(仮称)港明用地開発事業における事業計画の一部変更について

〔名称〕 (仮称) 港明用地開発事業
〔種類〕 工場又は事業場の建設

(仮称) 港明用地開発事業に係る環境影響評価
事業内容の変更の届出に関する資料

今回の計画変更は、エネルギー施設Aにおける設置機器の見直し及び設計の進捗に伴うエネルギー施設A及びBの排出ガス量の見直しに伴う変更である。

図3-1-2(2) 熱源施設の稼働による二酸化窒素濃度の予測結果(1期工事完了後) (変更後)

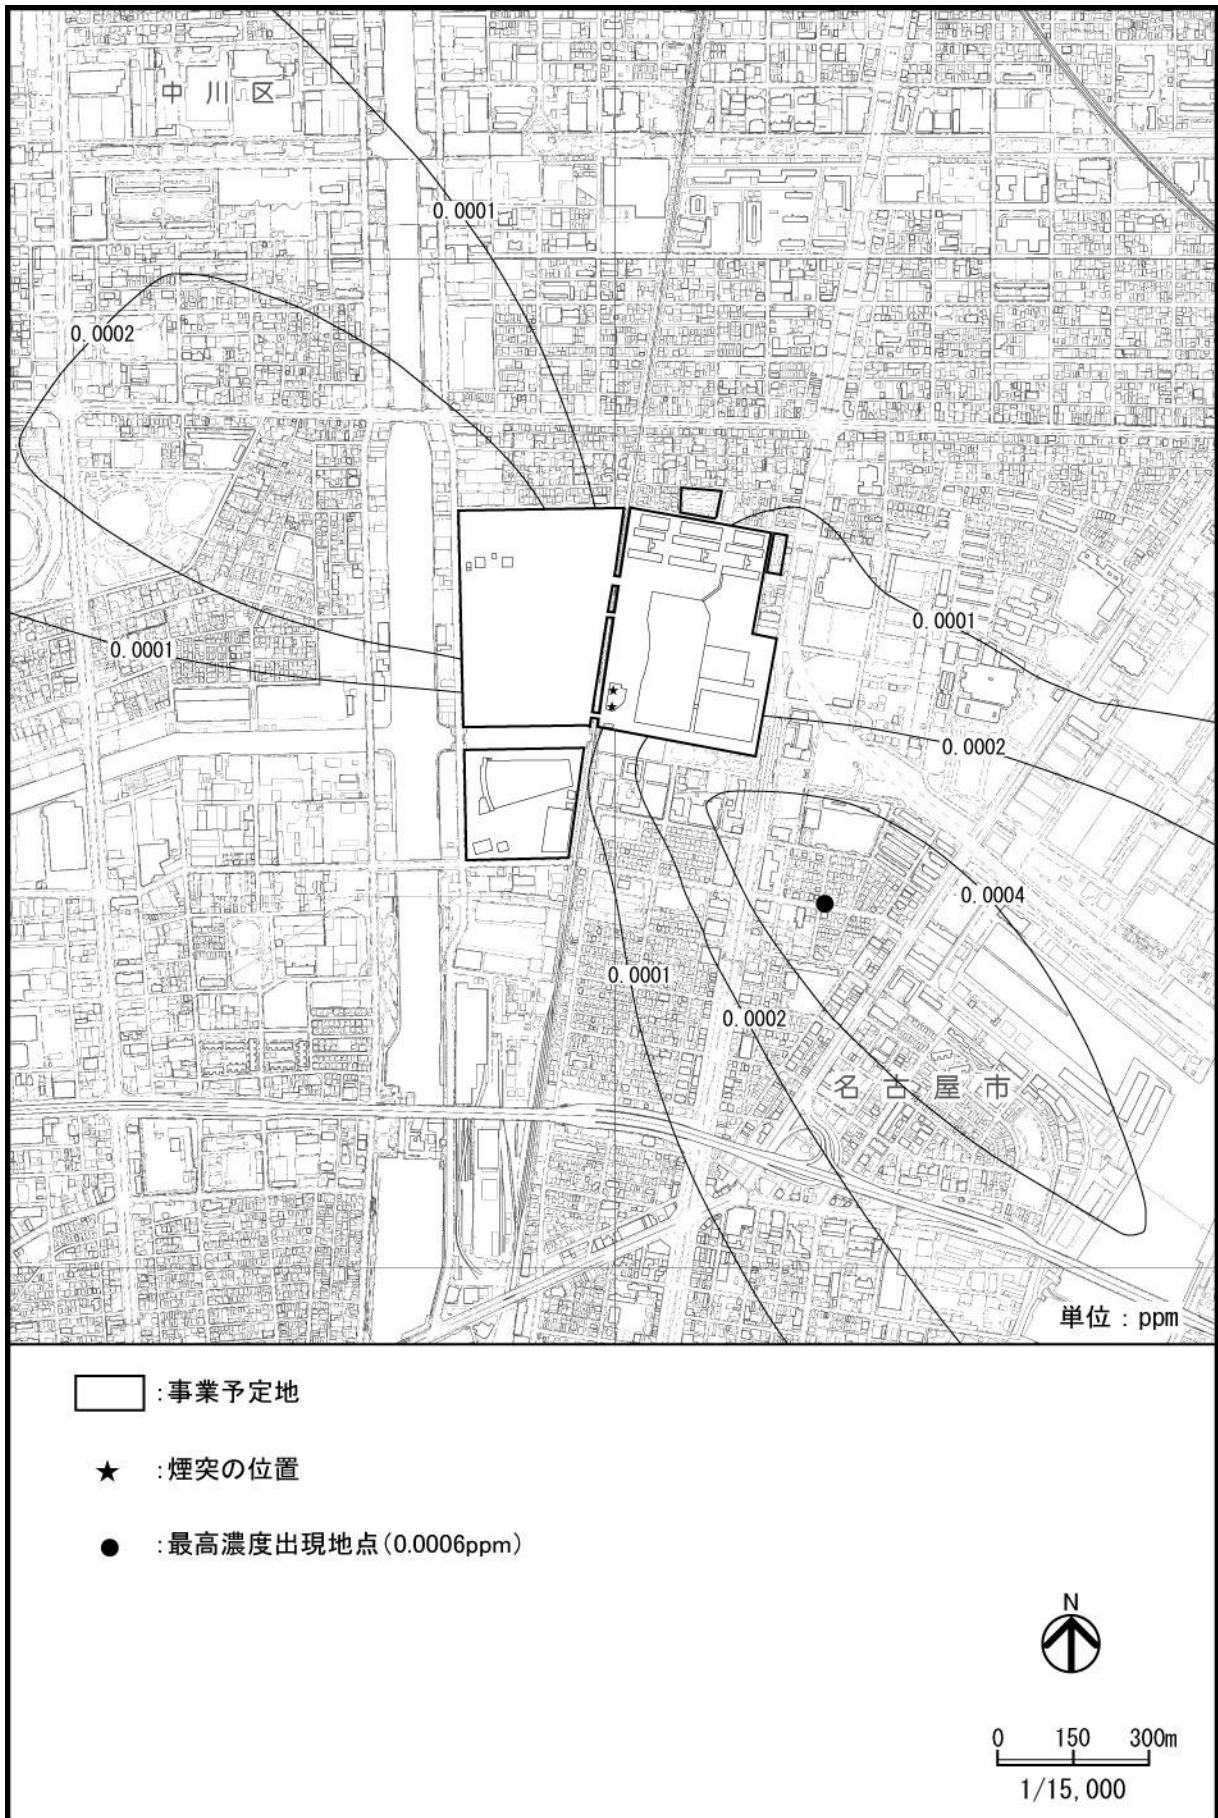
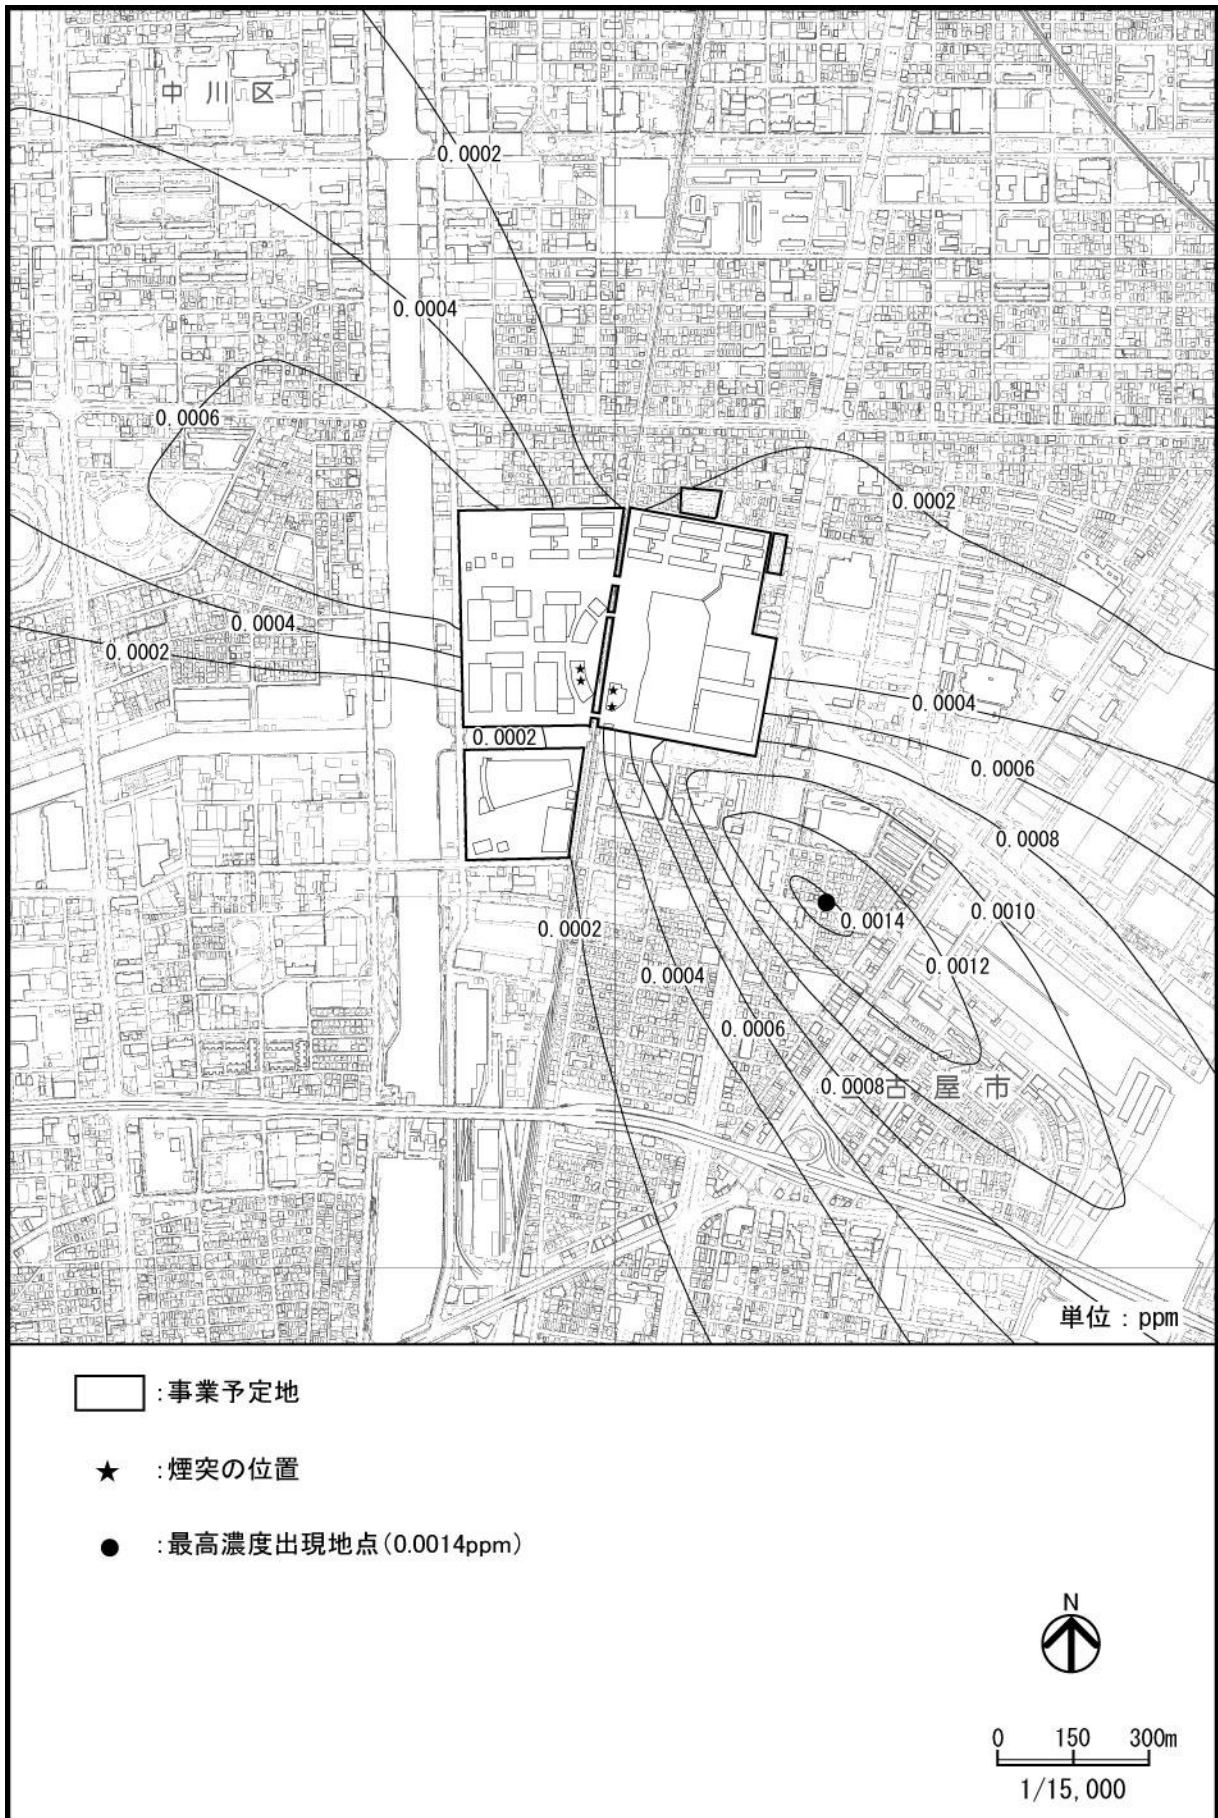
予測結果は、図3-1-2及び表3-1-2に示すとおりであり、変更前よりも変更後の方が、影響は小さくなると予測される。
